**AVIS RELATIF À LA PROTECTION
CONTRE LES EVENTUELS EFFETS NOCIFS ET NUISANCES
PROVOQUÉS PAR LES RAYONNEMENTS NON IONISANTS
GÉNÉRÉS PAR DES ANTENNES ÉMETTRICES STATIONNAIRES**

Commune : GESVES - Exploitant : CITYMESH

Référence exploitant : NR06859_A

Rapport n° 3398 / 2024

Figure 1 : Vue en plan des lieux de séjour et des points de contrôle

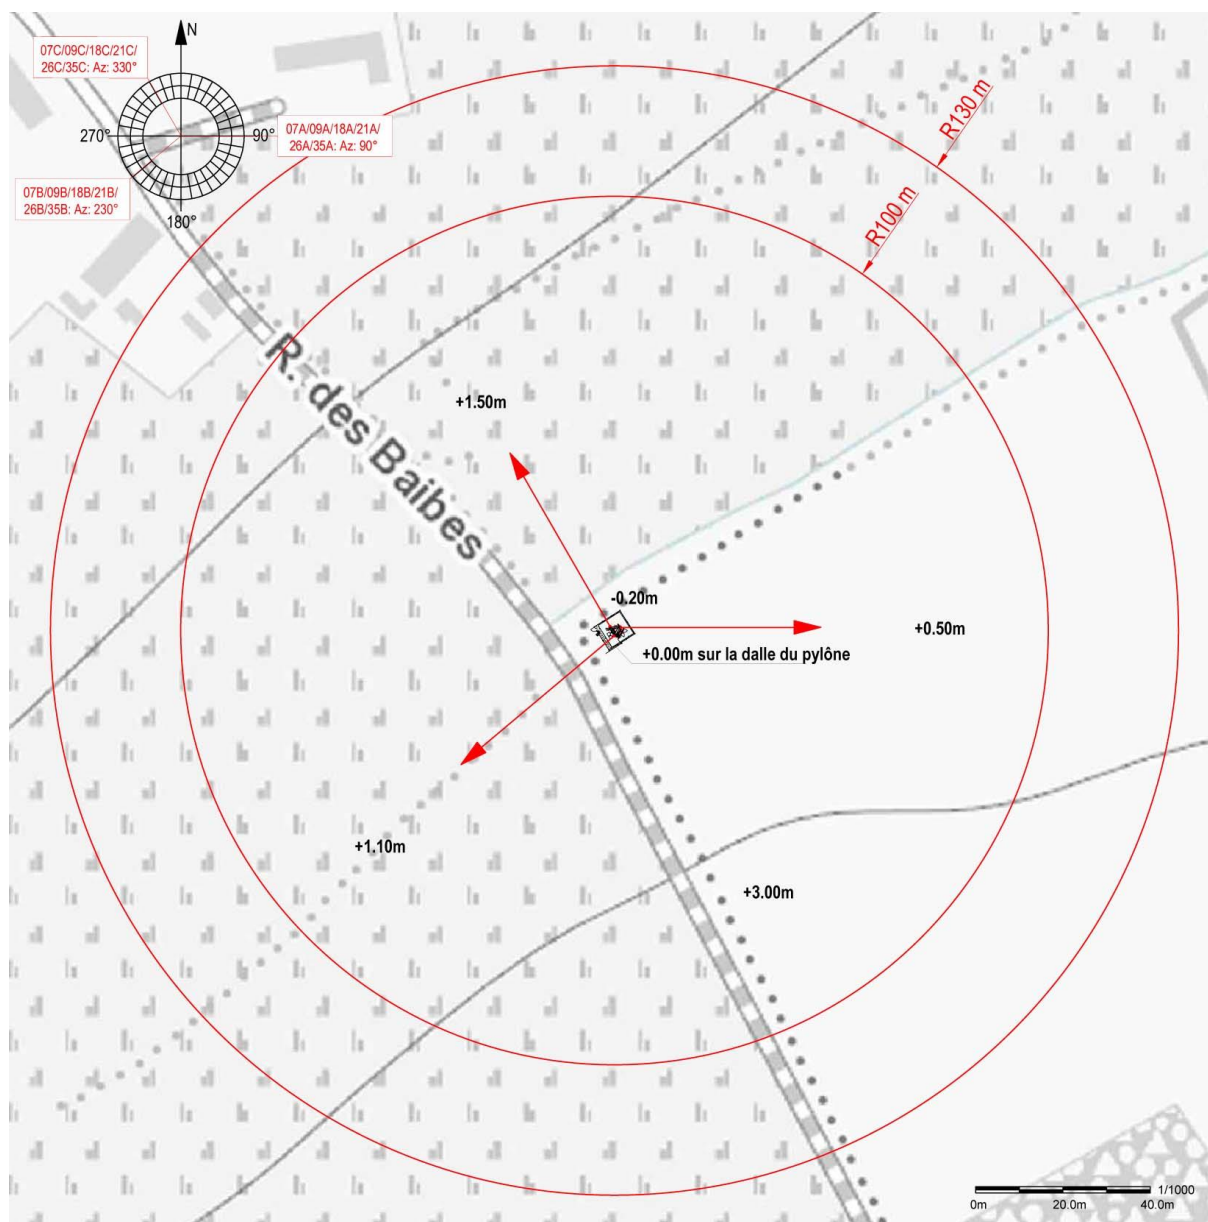
En ce qui concerne les antennes de l'installation mentionnées dans le tableau 1, la distance maximale à laquelle la limite pourrait être atteinte, à l'extérieur, est égale à 102,7 m. S'il n'y a pas de LS à une distance inférieure, les antennes respectent forcément la limite d'immission.

Dans le cas des LS situés à l'intérieur des bâtiments, une atténuation d'obstacle est prise en compte et il en résulte que la distance maximale à laquelle la limite pourrait être atteinte se réduit à 72,7 m.

Figure 2 : Vue en plan des installations d'antennes dans un rayon de 300 mètres autour de l'installation faisant l'objet de la demande d'avis

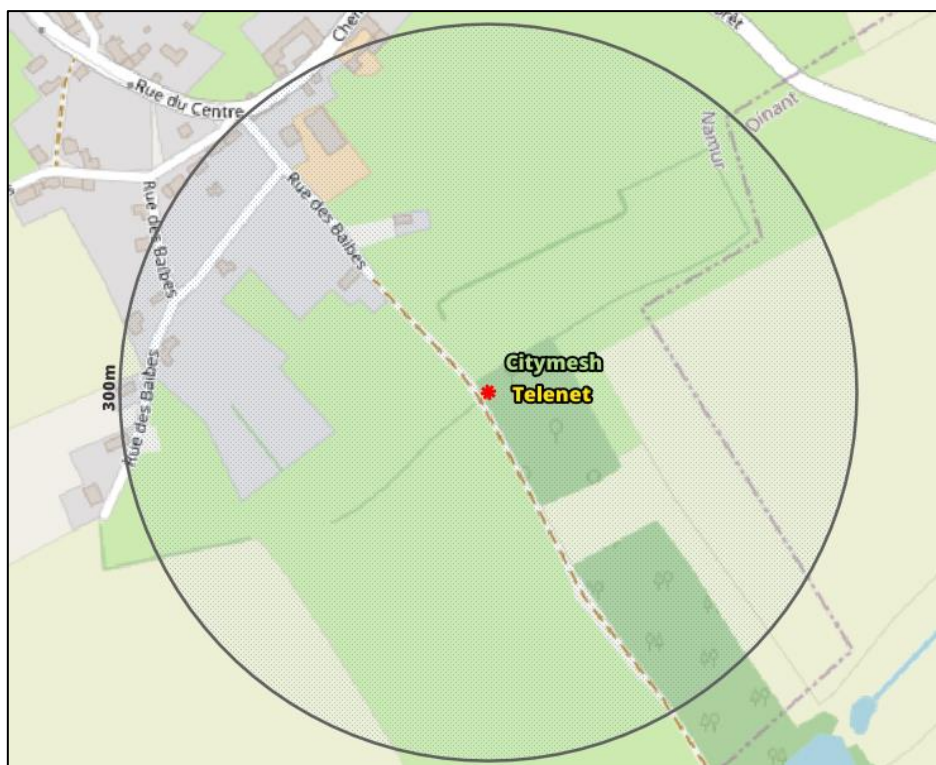
- a) il y a au plus 4 installations d'antennes émettrices stationnaires présentes dans la zone d'évaluation de 300 mètres de rayon représentée dans la figure 2, y inclus l'installation référencée dans le paragraphe 2 : la limite cumulative définie à l'article 4, §2 du décret est nécessairement respectée dans les lieux de séjour à l'intérieur de la zone d'évaluation de 300 mètres de rayon ;

- b) il y a exactement 5 installations d'antennes émettrices stationnaires présentes dans la zone d'évaluation de 300 mètres de rayon représentée dans la figure 2, y inclus l'installation référencée dans le paragraphe 2 et il existe, pour 3 ou 4 de ces installations, un avis attestant le respect de la limite abrogée de 3 V/m : la limite cumulative définie à l'article 4, §2 du décret est nécessairement respectée dans les lieux de séjour à l'intérieur de la zone d'évaluation de 300 mètres de rayon ;

- c) dans tous les autres cas, il a été vérifié que la limite cumulative définie à l'article 4, §2 du décret n'est pas dépassée dans les lieux de séjour sur base du nombre d'installations localisées dans la zone d'évaluation de 300 mètres de rayon représentée dans la figure 2, de leur localisation ainsi que des données inscrites dans la figure 1 et au paragraphe 4 du présent avis et dans les avis attestant le respect de la limite par installation ou de la limite abrogée de 3 V/m relatifs aux autres installations reprises dans la figure 2.

Compte tenu des considérations ci-dessus, il apparaît que l'intensité du rayonnement électromagnétique généré, dans les lieux de séjour situés dans un rayon de 300 mètres autour de l'installation référencée dans le paragraphe 2, par l'ensemble des antennes émettrices stationnaires de l'ensemble des exploitants du même site d'antennes émettrices stationnaires respecte la limite fixée à l'article 4, § 2 du décret.
